## Notitie

**Contactpersoon** [REDACTED]  
**Datum** 25 maart 2021  
**Kenmerk** N001-1280712VLU-V02-aqb-NL

## Review stikstofdepositie-onderzoek Guisweg van Movares

Figuur 1 Gebied waarvoor hoge projectbijdrages worden berekend

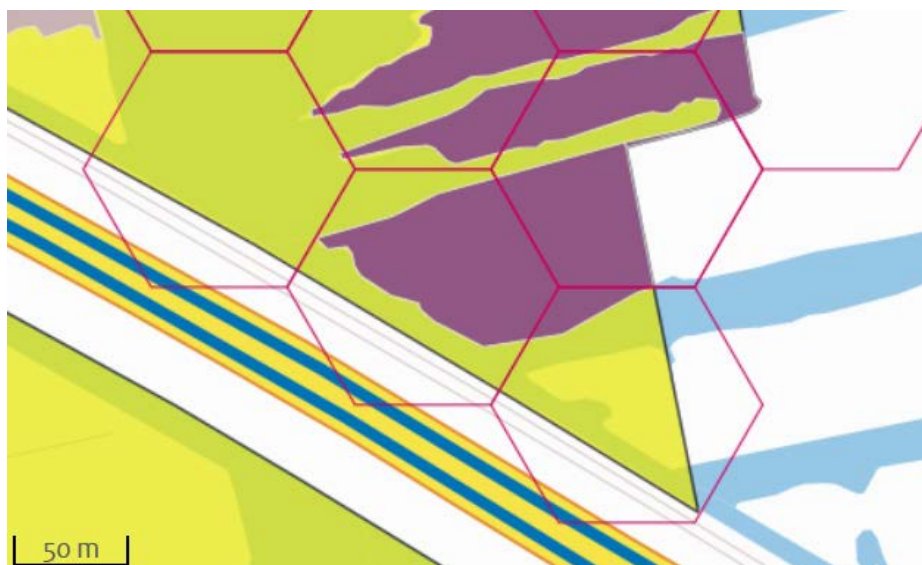
Een projectbijdrage van meer dan 2 mol/ha/jaar voor alternatief 2 wordt berekend in het gebied getoond in figuur 1. Een projectbijdrage van meer dan 10 mol/ha/jaar op overbelaste natuur (roodomrande hexagonen) wordt berekend voor 3 hexagonen (zie figuur 2) welke vlak langs de A8 liggen. De bijdrage op deze drie hexagonen bedraagt, van west naar oost, respectievelijk 14,32, 13,50 en 13,21 mol/ha/jaar. Deze hoge projectbijdrage<sup>1</sup> is het gevolg van a) de korte afstand tot de weg (het wegverkeer) en b) de forse toename in verkeersintensiteiten tussen de plansituatie en de referentiesituatie (zichtjaar 2030).

Figuur 3 Figuur 18 uit 'Sweco, Planstudie Guisweg, verkeersonderzoek (SWNL0266087, 16-09-2020)'

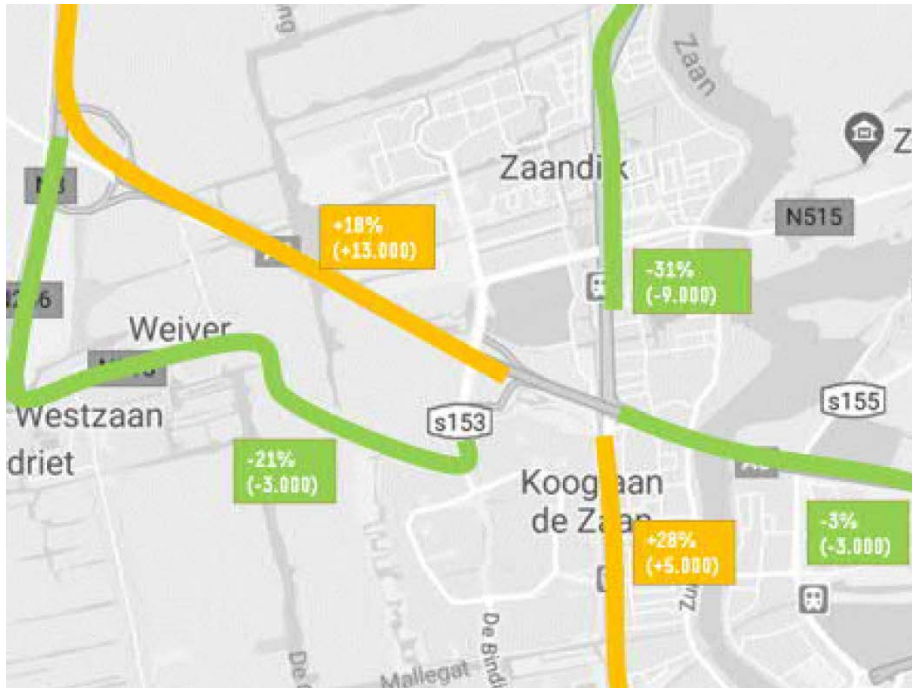
De verkeerstoename in de plansituatie (alternatief 2) ten opzichte van de autonome situatie is zeer groot, maar verklaarbaar. De reden is dat 'aansluiting 2' op de A8 nu geen op- en afrit heeft naar het westen en deze er wel komen in de plansituatie. Het resultaat is dat veel verkeer dat nu via binnenwegen vanuit en naar het westen rijdt, over de A8 gaat rijden (zie figuur 3). Vanuit het oogpunt van verkeersbeleid, waarbij men normaliter streeft naar meer verkeer op het hoofdwegennet en minder op het onderliggend wegennet, lijkt dit gunstig. Netto is er ook niet of nauwelijks sprake van een toename van verkeer en waarschijnlijk zelfs van een afname in autokilometers en van luchtverontreiniging door verkeer in de bebouwde kom, maar er is dus wel sprake van een sterke toename van verkeer op de A8 waarvoor geldt dat overbelaste stikstofgevoelige natuur vlakbij deze A8 ligt.

*Figuur 4 Referentiesituatie: groen = binnenstedelijke weg, oranje = snelweg*

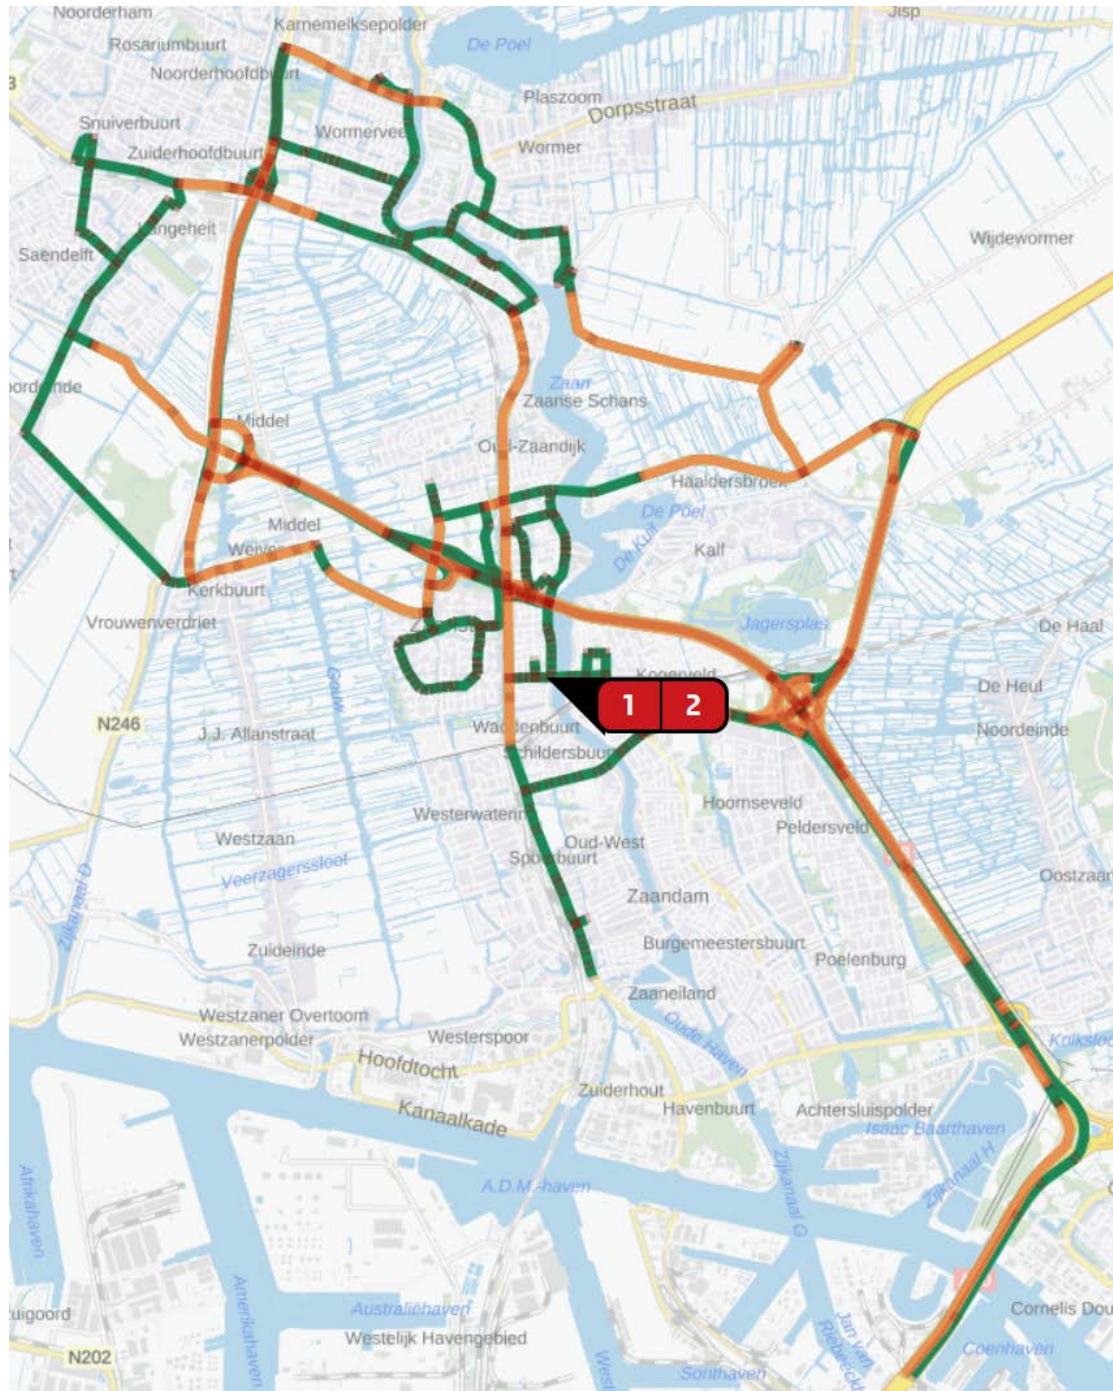
Incorrect in de AERIUS modellering van Movares is dat - op de beschouwde locatie van de A8 (zie figuur 2) - de snelweg is gemodelleerd als URBAN\_TRAFFIC\_NORMAL / SRM1Road sectorId="3113". Met andere woorden: de snelweg is gemodelleerd als binnenstedelijke weg hetgeen resulteert in te hoge emissies. Het verkeer moet worden gemodelleerd als SRM2Road sectorId="3112" met maximumSpeed 100.

Een aanzienlijk deel van de snelwegen is op incorrecte manier als binnenstedelijke weg gemodelleerd, zie figuur 4 en 5. Dit is een aandachtspunt voor de vervolgmmodellering door Movares. Bij het definiëren van de bronkenmerken van wegverkeer in AERIUS kan voor de classificatie van subsectoren binnen de sector 'Wegverkeer' bijvoorbeeld worden uitgegaan van de maximum snelheid:

- $0 < \text{Maximumsnelheid} \leq 50 \rightarrow$  subsector 'Binnen bebouwde kom'
- $50 < \text{Maximumsnelheid} < 80 \rightarrow$  subsector 'Buitenwegen'
- $80 \leq \text{Maximumsnelheid} \rightarrow$  subsector 'Snelwegen'
